**RESUELVE CONTROVERSIA PRESENTADA
POR RENOVALIA CHILE TRES SPA EN
CONTRA DE COMPAÑÍA GENERAL DE
ELECTRICIDAD S.A., EN RELACIÓN CON EL
PMGD TORRES.**

¹ Planta Solar Fotovoltaica con una potencia nominal de 3,0 MW, ubicado en la comuna de Ovalle, región de Coquimbo, cuya energía será evacuada a través del sistema de distribución en 23 kV del alimentador Socos, que a su vez pertenece a la subestación Ovalle (en adelante el “Proyecto”)

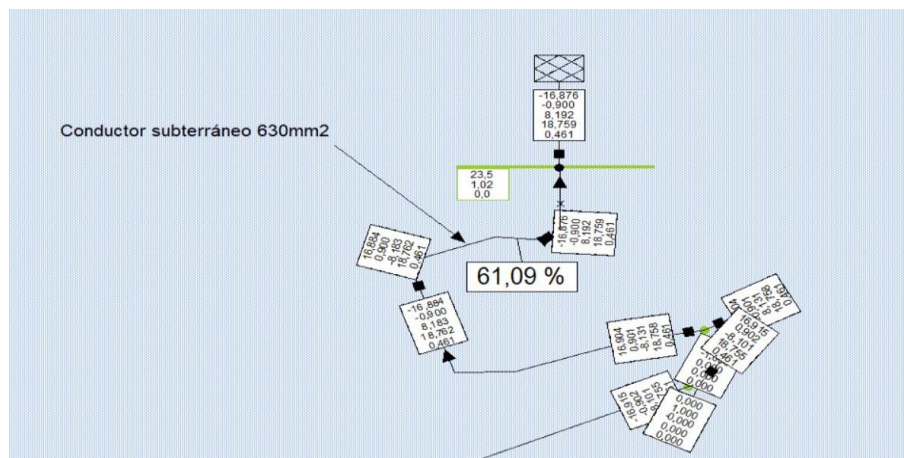
C.2.1. En conformidad con la falta de justificación de la Distribuidora en el Informe CGE y en la Carta de CGE en relación a lo instruido por esta Superintendencia en la Resolución, proponemos la implementación de la siguiente alternativa de solución de conexión sin que ello sea excluyente o privativo con respecto a la posibilidad de implementar un doble circuito según se describe en la sección anterior:

La utilización de un conductor de mayor sección que tiene la capacidad térmica (según sus fichas técnicas) suficiente para utilizarlo en el tramo que va desde la cabecera del alimentador hasta el poste N°861014, de aproximadamente 124 metros podría dar factibilidad a la conexión del Proyecto. Esto en el entendido que se considere como dato válido para el estándar constructivo de CGE la capacidad térmica (A) informada por el fabricante en la ficha técnica que se incluye más adelante.

Hemos encontrado con facilidad conductores de proveedores locales como la empresa Tecnored S.A. que venden conductores de mayor capacidad a los informados por la Distribuidora y despachan en plazos de 2 a 3 días hábiles (de modo que no es un plazo extraordinario o fuera de lo común lo que demora el despacho de dichos conductores). Lo anterior, además podría solucionar un problema como el de la negativa de CGE en cuanto a la implementación del doble circuito, aunque la implementación de conductores de mayor capacidad no debería excluir la posibilidad de implementar un doble circuito.

- Para el tramo subterráneo: Conductor Aluminio Subterráneo Media Tensión de 630 mm² 25kV ELEXOR, que cumple si consideramos la capacidad térmica informada por el fabricante (la “Solución de Conexión Alternativa”).

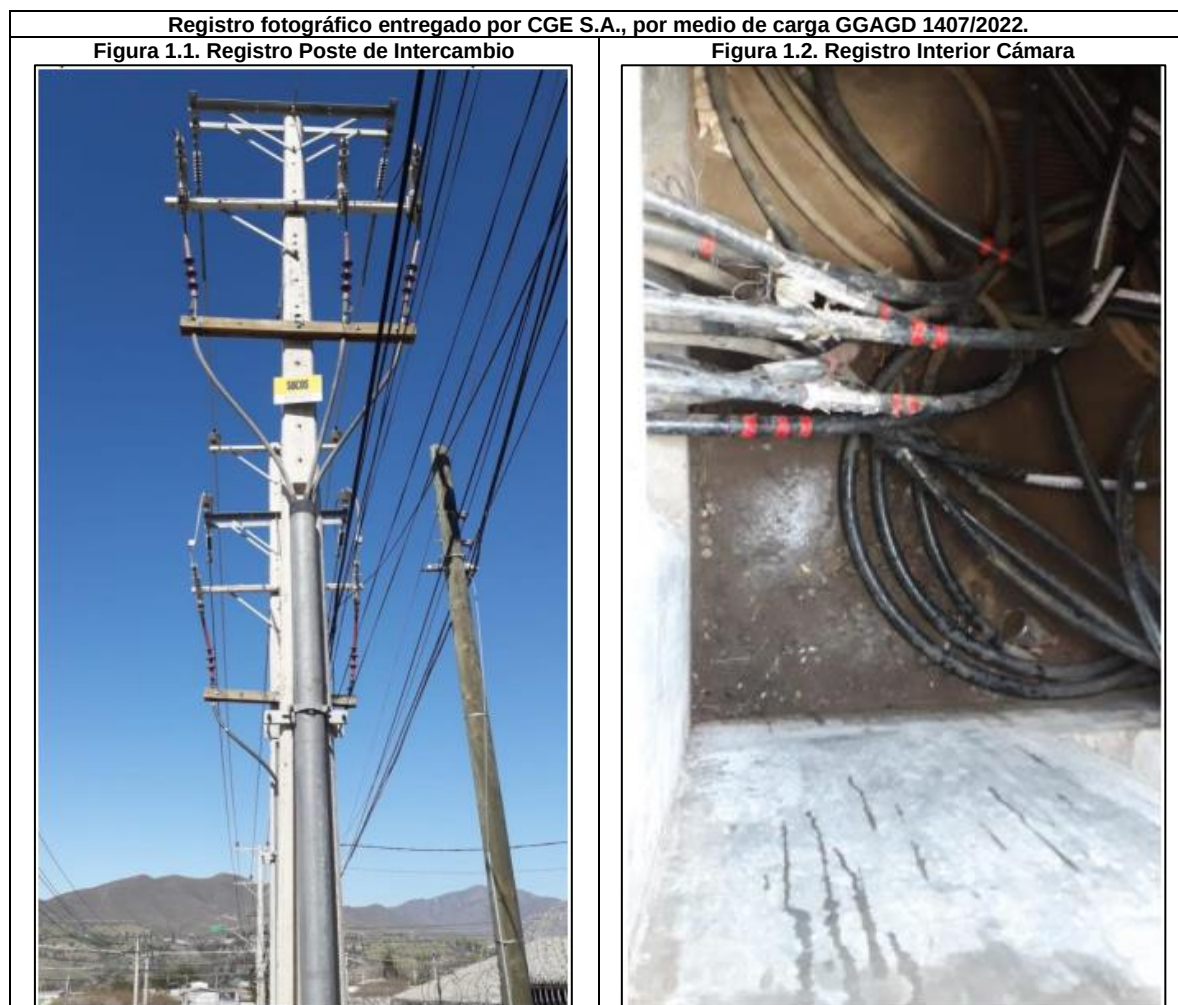
Ahora bien, en atención a lo instruido en el citado Resuelvo 2° de la Resolución Exenta N°13.351, se constató que CGE S.A. presentó respuesta mediante carta GGAGD 1407/2022, en la cual se presenta un informe en el documento *“Estudio de Capacidad de Transferencia de Conductores”*, en el cual se determina y justifica la capacidad de transferencia de los conductores utilizados comúnmente por la Empresa Distribuidora, **remitiéndose solo al estándar declarado en el respectivo Formulario N°7 del PMGD en cuestión, sin presentar revisión del total estándar constructivo aplicado por la Empresa Distribuidora en conformidad con lo establecido en el artículo 32° del D.S. N°88, que debe ser consistente con el estándar declarado en el proceso de contabilidad regulatoria llevado por la Superintendencia.** En especial, el informe no presenta revisión del conductor código CUDN “CPSCCU3C253000”, o de algún otro conductor soterrado de mayor sección, existente en su zona de concesión, que permita dar solución a la conexión del PMGD Torres.

Adicional a lo anterior, esta Superintendencia observó que la Empresa Distribuidora no presentó la base de datos con el respaldo de los cálculos utilizada para la determinación de las capacidades de diseño involucradas, que permitan al interesado seguir con la revisión de los datos presentados, pese a ser una instrucción de esta Superintendencia contenida en el romanillo i. del Resuelvo 2° de la Resolución Exenta Electrónica N°13.351 de fecha 04 de agosto de 2022. Esto evidencia que la Empresa Distribuidora dio respuesta parcial a la instrucción señalada en dicha Resolución.

En consecuencia, de acuerdo con los argumentos presentados, corresponde que la Empresa Distribuidora complemente la respuesta entregada a Renovalia Chile Tres SpA en carta GGAGD 1407/2022, en cumplimiento de la Resolución Exenta Electrónica N°13.351 de fecha 04 de agosto de 2022, conforme las instrucciones que impartirá este Servicio en la parte resolutive de la presente resolución, con el objeto de que el Interesado pueda efectuar una correcta revisión de la conexión del PMGD Torres.
